Informe Consolidado de Solicitud de Aclaraciones, Rectificaciones y/o Ampliaciones a la Declaración de Impacto Ambiental del Proyecto "Proyecto Habitacional Condominio Fuentes de Piedra 4 y 5, Junto con Obra de Regularización del Canal Sin Nombre 1 de la Comuna de Penco"

Nombre del Titular : Inmobiliaria Fuentes de Lomas Tres SpA
Nombre del Representante Legal : Jorge Enrique Brito Nachmann
Dirección : Ramón Carrasco 442, Concepción

El presente Informe Consolidado de Solicitud de Aclaraciones, Rectificaciones o Ampliaciones a la Declaración de Impacto Ambiental del proyecto "Proyecto Habitacional Condominio Fuentes de Piedra 4 y 5, Junto con Obra de Regularización del Canal Sin Nombre 1 de la Comuna de Penco", contiene las observaciones generadas en virtud de la revisión de la Adenda.

Figura 1: Ubicación de la obra en cuestión respecto a los límites prediales informados

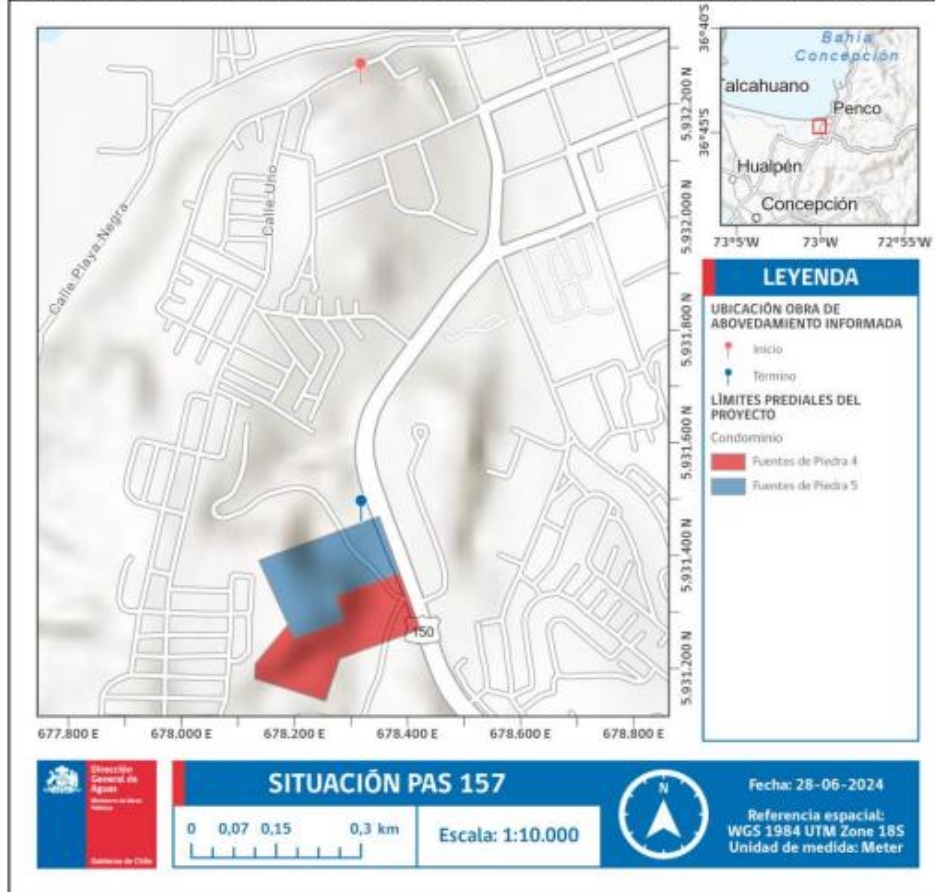
- Respecto a la información que el Titular entrega en el Anexo 5.4 de la DIA, se observa que en la Tabla 3 las coordenadas de inicio de la obra de abovedamiento y cambio de trazado del colector principal identificado como “Canal Sin Nombre 1” discrepan con la geolocalización de las obras representadas en el archivo “Área de Estudio.kmz” anexo, correspondiendo a un punto fuera de los límites prediales del Proyecto (Figura 1 del presente documento), ante lo cual este Servicio solicita rectificar.

- Se solicita indicar la razón de incorporar en el PAS N° 157, solo la obra denominada “Captación de ALL en Quebrada” y no la obra de Abovedamiento de canal evacuador de aguas lluvias.
